Høringsuttalelse til Lundins konsekvensutredning for PL338 Luno

Viser til konsekvensutredning for utbygging og drift av PL338 Luno og oversender her ZERO sin høringsuttalelse til utredningen. Konsekvensutredningen er skrevet av operatør Lundin Norway AS på vegne av rettighetshaverne, Wintershall Norway ASA, RWE Dea Norge AS og Lundin Norway AS (heretter kalt Lundin).

Figur 1

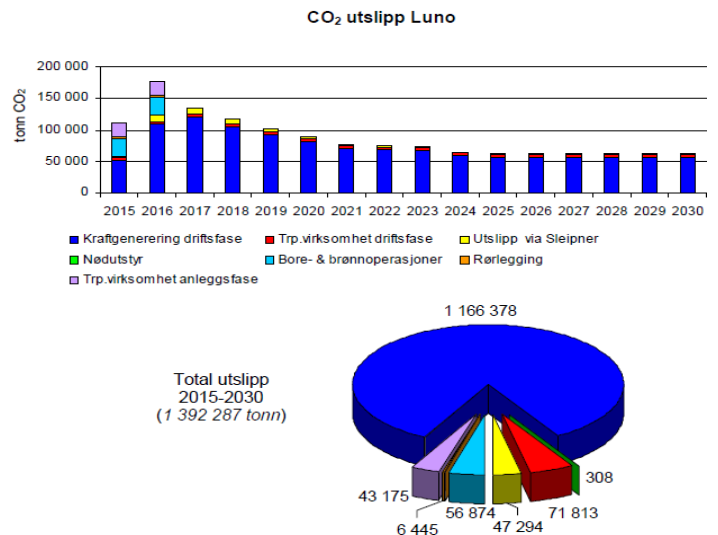
I følge konsekvensutredningen vil klimagassutslippene fra Luno i drift komme hovedsakelig fra kraftgenereringen. Utslippene er angitt i figur 1, som er hentet fra konsekvensutredningen side 64

For det første er tallet som oppgis, 0,0002 % galt. 88 400 tonn CO₂ av 53,7 millioner tonn CO₂ er 0,2 prosent. Med andre ord vil utslippene fra Luno være langt mer betydelige enn det Lundin ser ut til å tro.

For det andre kan ikke klimagassutslippene fra Luno vurderes ut fra hva som trengs av reduksjoner for å nå klimamålene om maksimalt 2 grader temperaturstigning. Når en ser hvor vanskelig og dyrt det er å gjennomføre ombygginger og fjerne utslipp fra for eksempel eksisterende plattformer på norsk sokkel, som må gjøres for å få nødvendige reduksjoner i utslippene, så er det i dette perspektivet at tillatelse til nye store utslippskilder må vurderes.

Klimagassutslippene fra Luno vil over levetiden utgjøre en større andel av utslippene i Nordsjøen ettersom utslipp fra en del andre eldre felt reduseres med redusert produksjon og utfasing.

Figur 3

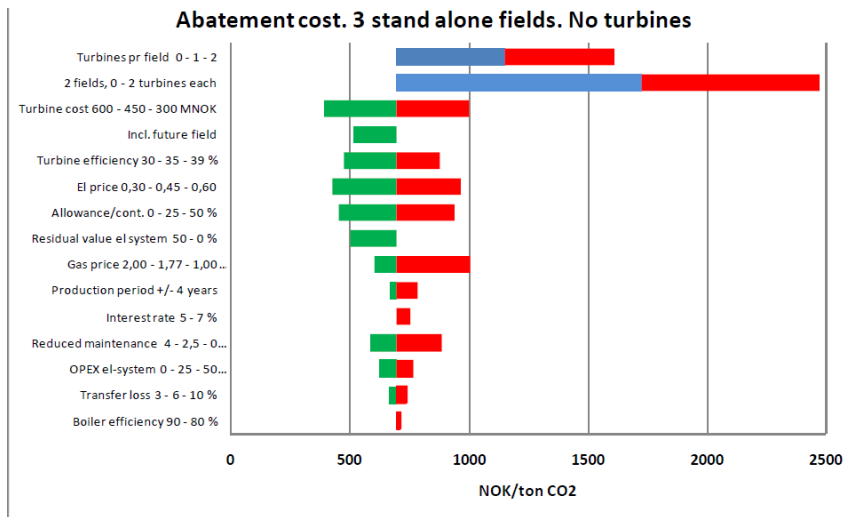
Kostnadsanslagene for elektrifisering er betydelig lavere, fra 603-787 NOK/tonn (med henholdsvis Statoil 8 % IRR metode og OD metode 5% IRR og Klimakur).

For en områdeløsning hvor en legger til et fjerde felt, som Avaldsnes/Aldous, vil kostnadsbildet være gunstigere, med tiltakskostnad på mellom 367- 650 NOK/tonn, og en økonomisk analyse som gir en positiv nåverdiberegning på 83 millioner NOK.

Fra fellesstudien vil vi trekke fram det forholdet at kostnadene for elektrifiseringen blir betydelig høyere dersom det gjøres investeringer i gassturbiner på feltet, som de to øverste søylene i tornadiagrammet over viser. Dette bør være et tungtveiende i forhold til forslaget om å starte feltet med gassturbiner og senere kan knyttes til elektrifisering. ZERO mener det forslaget må avvises av utslippsmessige hensyn, men at det også er økonomiske forhold som kan vektlegges for å avvise dette. På bakgrunn av den svært mangelfulle og feilaktige informasjonen om tiltakskostnader for elektrifiseringsalternativet mener ZERO at departementet må sende KU i retur og be om en ny og bedre vurdering av dette punktet, hvor det legges til grunn en betydelige høyere CO2- kostnad, samt at kostnadene for områdeelektrifisering presenteres skikkelig.

Figur 4

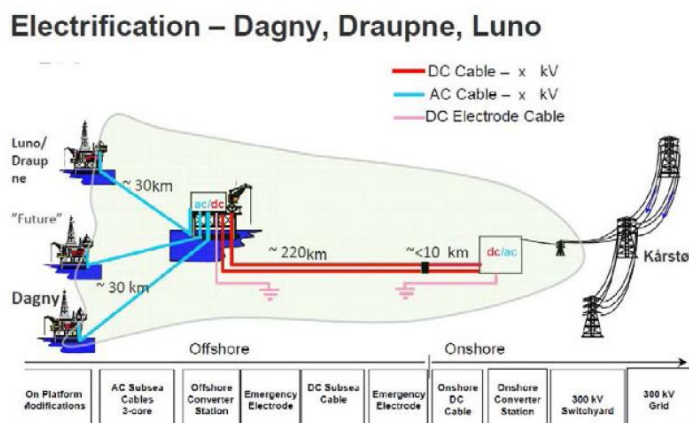
ZERO anbefaler at det stilles krav til bruk av utslippsfri kraftforsyning for utbygging av Utsira- høyden. Den framlagte rapport fra Lundin, Statoil og Det Norske viser at dette en er fullt mulig og en god løsning (figur 4). For å gjennomføre elektrifiseringen på en hensiktsmessig måte, må myndighetene og regjeringen gi klare føringer om område- elektrifisering. De nødvendige aktørene, selskaper, OD, NVE og Statnett, må raskt involveres.

Olje- og energidepartementet må avvise en eventuell PUD hvor elektrifisering ikke ligger inne som kraftløsning fra dag én.
